**Avis délibéré sur le projet d'exploitation  
du Parc éolien de Dampierre Sud  
à Dampierre, Vaucogne (10) et Bréban (51)  
porté par la société AN AVEL BRAZ**

n°MRAe 2023APGE37

Nom du pétitionnaire	AN AVEL BRAZ
Communes	Dampierre, Vaucogne et Bréban
Départements	Aube (10) et Marne (51)
Objet de la demande	Demande d'autorisation environnementale de construire et d'exploiter un parc éolien de 9 aérogénérateurs et de 3 postes de livraison.
Date de saisine de l'Autorité environnementale	23/02/2023

Figure 1 : Périmètres d'étude du projet (gauche) et zone d'implantation des éoliennes d'après l'étude écologique (droite)

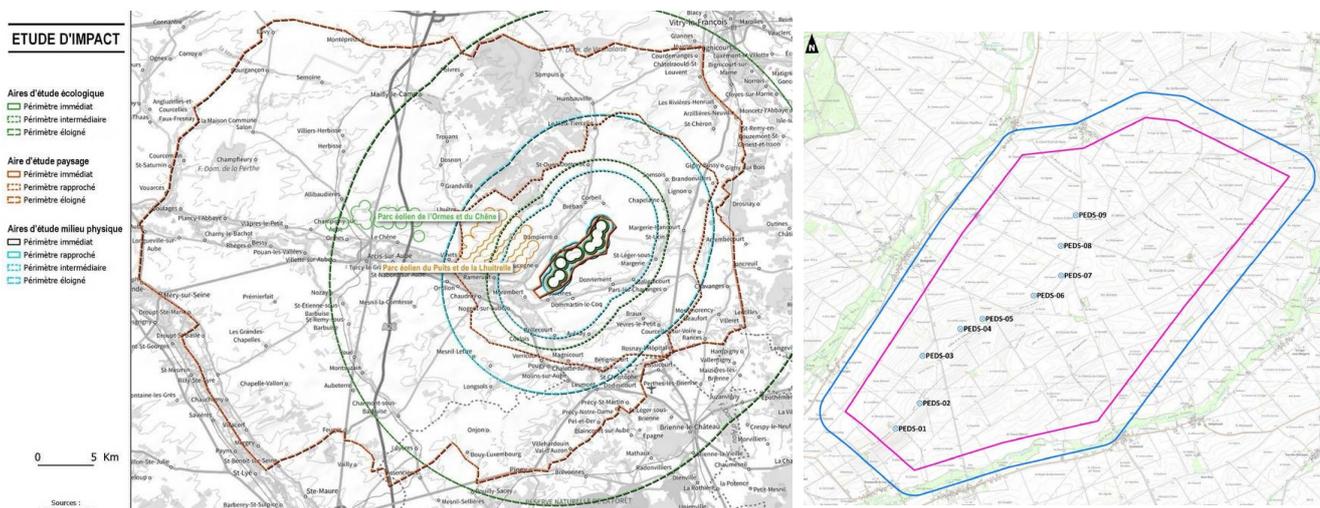
L'Ae constate que le pétitionnaire a défini des zones d'étude différentes pour chacune des études réalisées dans le cadre de ce projet (étude écologique, étude paysagère, ...), rendant la lecture du dossier et l'appréciation des enjeux difficiles (Figure 1, gauche, ci-dessus).

**L'Ae recommande au pétitionnaire de rester homogène tout au long de son dossier vis-à-vis de la délimitation des différentes aires d'étude du projet et de présenter une zone d'implantation potentielle unique des éoliennes.**

Figure 2 : Contexte éolien vis-à-vis des parcs environnants d'après l'étude paysagère

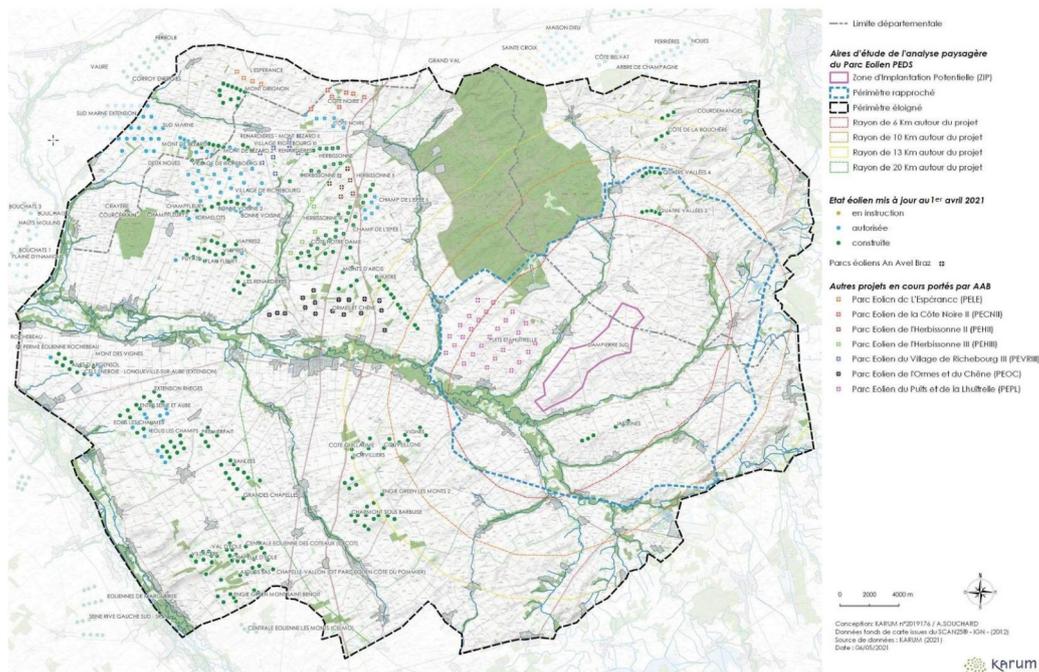
Le projet s'implante en bordure d'une zone déjà dense en éoliennes, située à l'ouest de la zone d'étude (Cf. Figure 2, ci-dessous). En effet, le secteur est encore vierge à l'échelle rapprochée mais très densément concerné par l'éolien à l'échelle plus large.

La société souhaite également implanter 5 autres parcs dans le périmètre éloigné du projet de Dampierre Sud (Cf. Figure 2, ci-dessous : les parcs projetés par le pétitionnaire sont les parcs situés à gauche du projet de Dampierre Sud).

**Figure 3 : Zone d'implantation potentielle des éoliennes selon l'étude écologique (gauche) et selon l'étude paysagère (droite)**

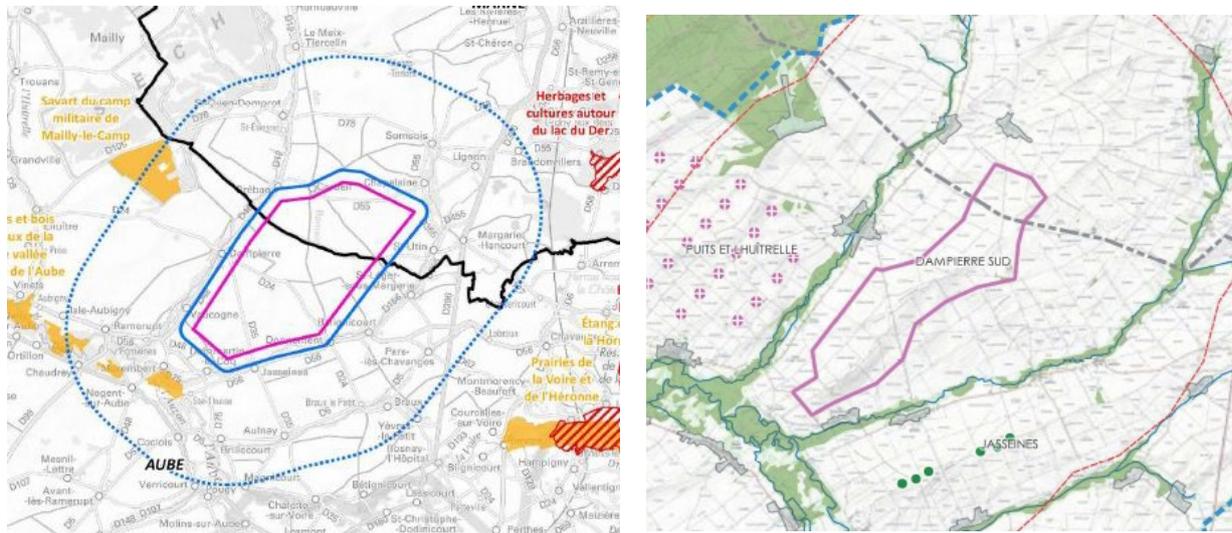
Enfin, la zone d'implantation potentielle diffère fortement entre les études (Cf. Figure 3, ci-dessous). Ainsi, l'Ae alerte sur sa difficulté d'appréhender les impacts du projet sur l'environnement du fait des incohérences dans la délimitation des différentes aires d'études.

**En conclusion, l'Ae déplore les nombreuses insuffisances du dossier concernant la délimitation des aires d'études, le fractionnement du projet en 3 opérations ayant chacune une étude d'impact partielle et les incohérences entre les diverses études.**

**Figure 5 : Localisation du projet vis-à-vis des couloirs de migration de l'avifaune et les enjeux locaux d'après le SRE Champagne-Ardenne**

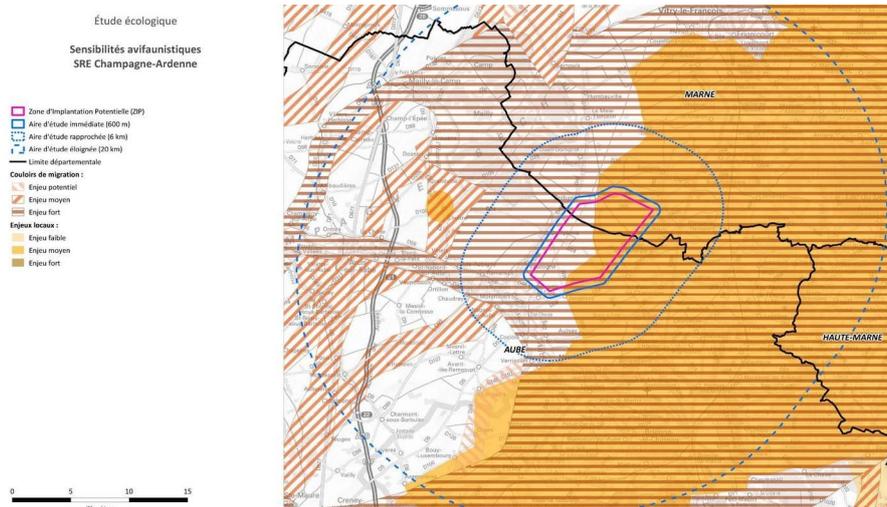
D'après le SRE Champagne-Ardenne, la **zone d'implantation potentielle (ZIP) est intégralement incluse dans un couloir de migration principal** et présente donc un enjeu fort vis-à-vis de l'avifaune migratrice (Cf. Figure 5, ci-dessous). Ce niveau d'enjeu est justifié par la présence de vallées alluviales canalisant les flux migratoires d'une large diversité d'espèces et notamment les flux migratoires de la Grue cendrée. De plus, la partie est de la ZIP présente des enjeux modérés pour l'avifaune locale.

L'Ae déplore cette situation et considère que le site du projet est totalement inadapté à l'implantation d'éoliennes.

L'Ae recommande au pétitionnaire de présenter un nouveau dossier dans lequel l'implantation des éoliennes évite tout couloir de migration de l'avifaune.

**Figure 6: Synthèse des enjeux avifaunistiques**

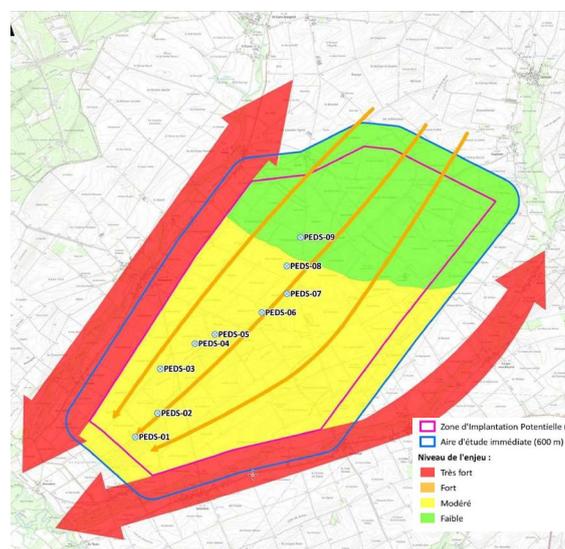
Au regard de ces conclusions, l'Ae est en désaccord avec la faiblesse des niveaux d'enjeux avifaunistiques retenus sur la zone d'étude (Figure 6, ci-contre) et notamment les enjeux modérés attribués aux plaines agricoles au sud de la ZIP.

**Par l'importance des effectifs constatés, cohérente avec la présence d'un couloir principal de migration, par la sensibilité de certaines espèces présentes en abondance ou de ma-**

nière ponctuelle et par la localisation des observations, l'Ae considère que l'ensemble des enjeux avifaunistiques sont élevés sur toute la zone d'implantation potentielle du projet.

***L'Ae recommande au pétitionnaire de reprendre son étude en revoyant fortement à la hausse les enjeux au regard des oiseaux.***
